Ministero dell' Ambiente e della Sicurezza Energetica

Commissione Tecnica PNRR - PNIEC

Parere n. 135 del 02/03/2023

| Progetto | <p><i>Istruttoria Valutazione Impatto Ambientale</i></p> <p>Progetto per la realizzazione dell'impianto agrovoltaiico "Caccianova" da 21010,86 kWp e delle relative opere ed infrastrutture connesse nel territorio del comune di Cisterna di Latina (LT)</p> <p>ID_VIP: 8157</p> |

Figura 4 – Simulazione di inserimento da Via del Pettiroso (a): ante operam (b) e post operam con mitigazione (b')

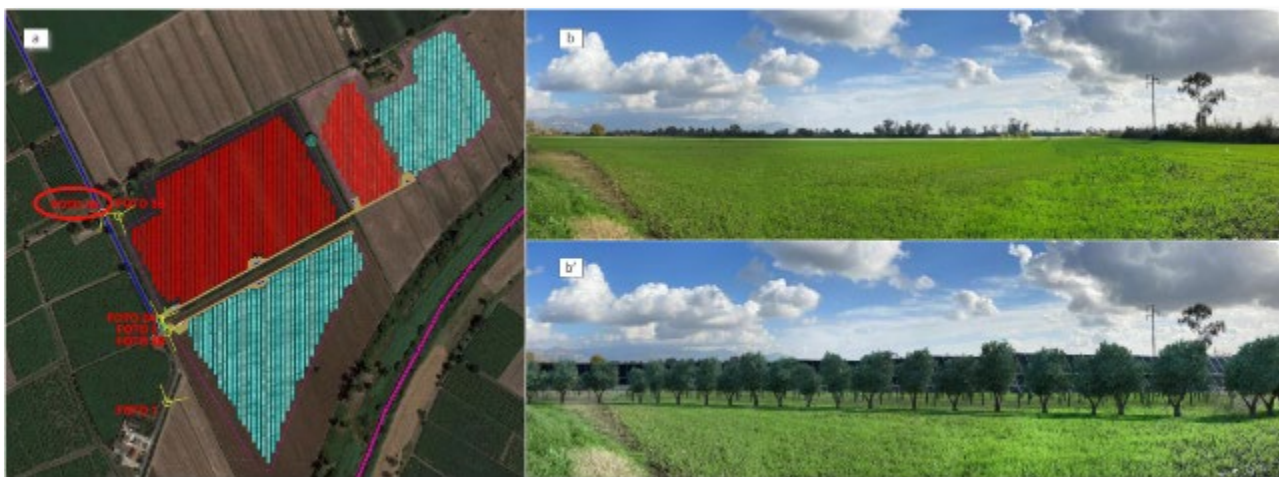
In base alle caratteristiche progettuali e alle fotosimulazioni il Proponente afferma che non sussistono particolari elementi percettivi che possano alterare l'equilibrio naturalistico territoriale sia perché l'altezza degli impianti è limitata, sia perché la natura del territorio del comune di Cisterna di Latina, frammentato dalle proprietà fondiarie ma dotato di caratteri paesaggistici propri, ha una notevole capacità di assorbire il contrasto derivato poiché già diversificato da sporadiche macchie arboree frammiste ad architetture isolate ed a campi coltivati ma, soprattutto, già fortemente caratterizzato dalla rilevante presenza degli insediamenti residenziali e industriali. L'impianto non riduce né danneggia né interferisce con la fruizione dei beni culturali visto che non sono presenti nelle prossimità del contesto territoriale di riferimento.

In particolare, i punti di osservazione più vicini all'area oggetto di trasformazione sono individuabili solo lungo la strada che la costeggia a Ovest (Via del Pettiroso, Figura 4) e si devono collocare ad una distanza minima di 20 m.
